Project: Tolhuiskade gebouw C11 Amsterdam

10 appartementen

Datum: 18 april 2023

Erratum **nr. 1**

Positie vuilwaterpomp

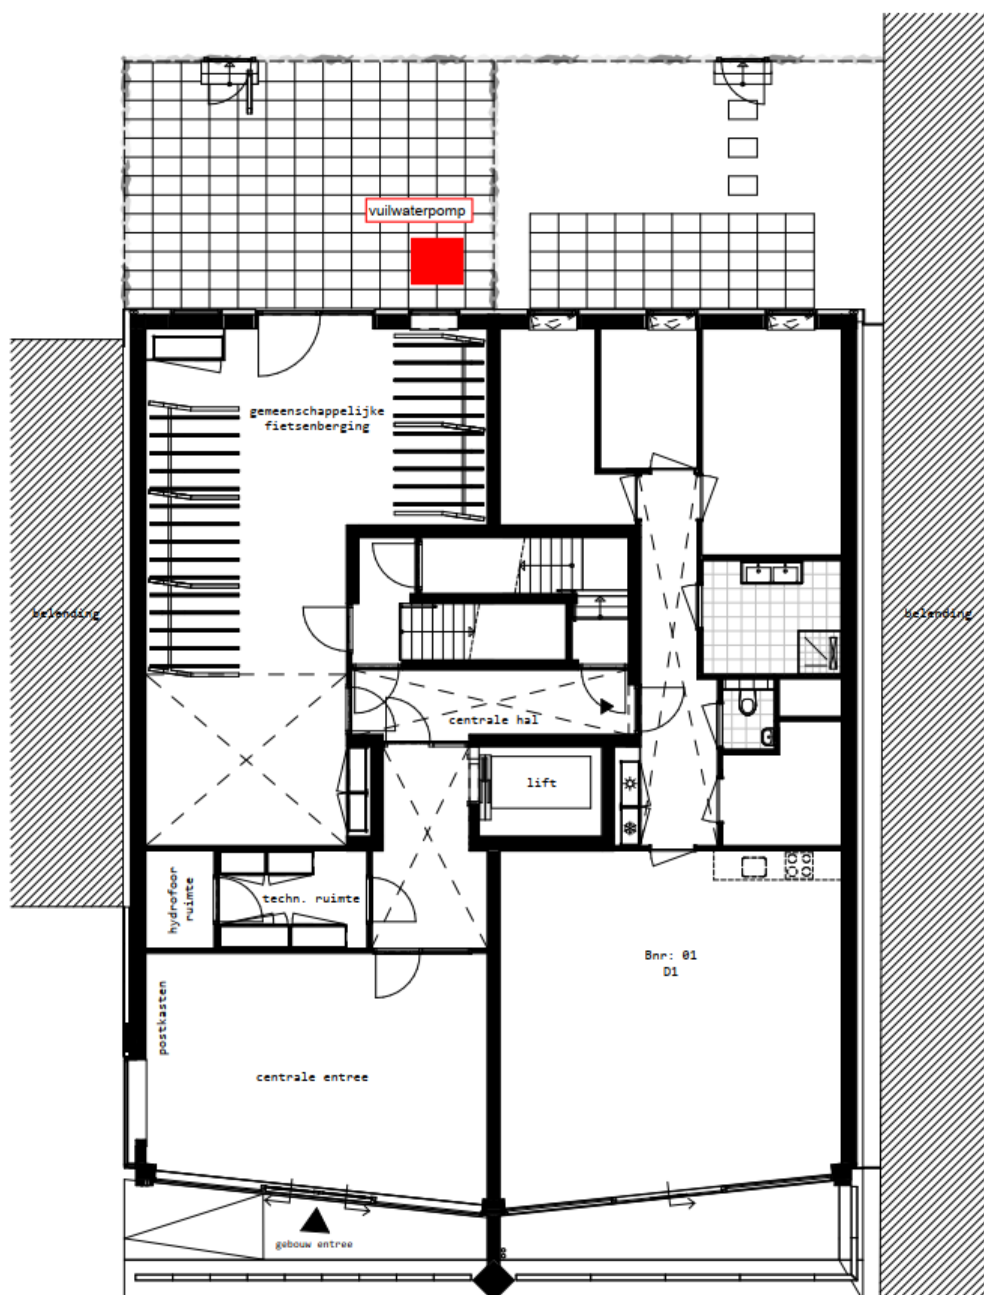
Vuilwaterpomp

In verband met voorschriften van de nutsbedrijven dient er een vuilwaterpomp te worden geplaatst voor de afvoer van het vuilwaterriool. Deze wordt gesitueerd in de gemeenschappelijke buitenruimte op de begane grond. De pomp wordt aangebracht onder het maaiveld en wordt voorzien van een afsluitbare deksel.

Designradiator: Plieger Florian

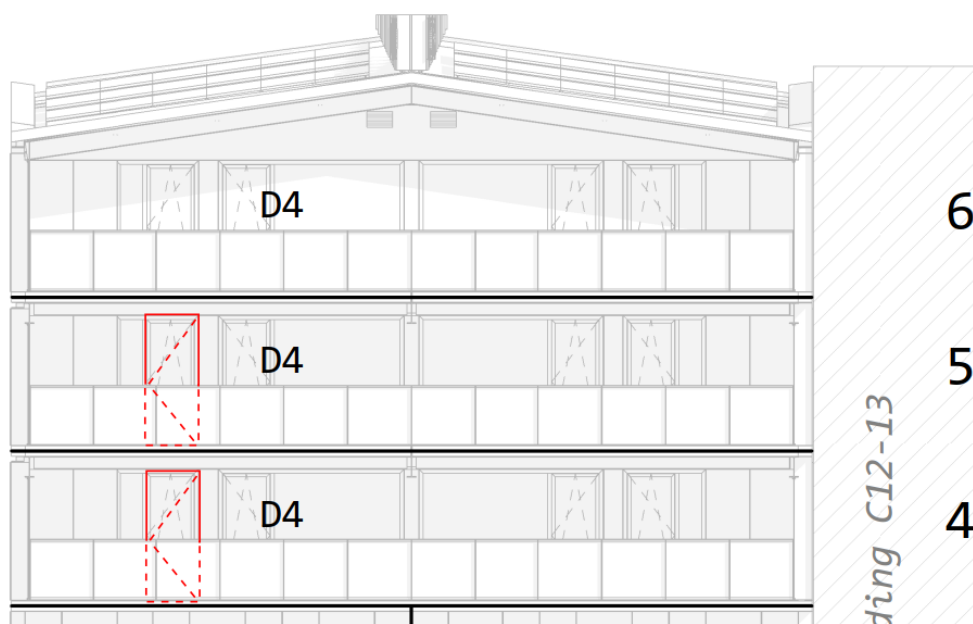
Type designradiator

Conform de technische omschrijving wordt er in de badkamer een elektrische designradiator aangebracht. Op pagina 17 van de technische omschrijving (bijlage – sanitair appartementen) staat als designradiator het type Plieger Palermo aangegeven met bijbehorende afbeelding. Het type radiator is gewijzigd in type Plieger Florian.
